■砂防堰堤の幅の長さを変更となりました

9/19説明会資料の一部抜粋より

詳細設計による今回の変更

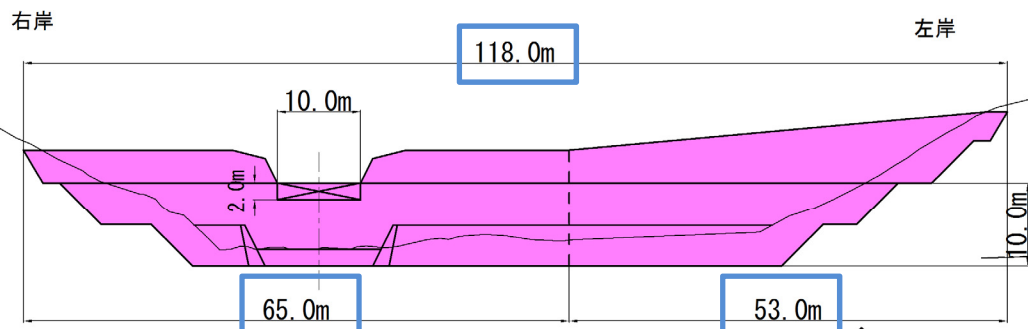
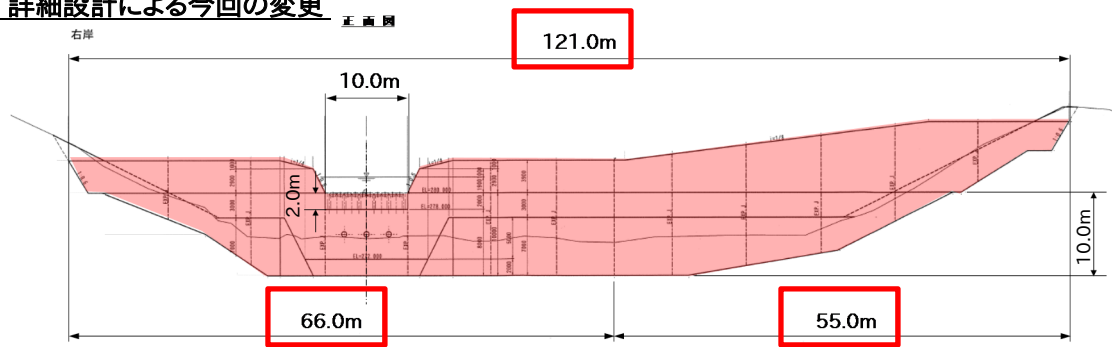
○詳細設計により、当初の118mから121mへ、3mの延長となりました

※幅の長さ以外、構造に大きな変更はありません
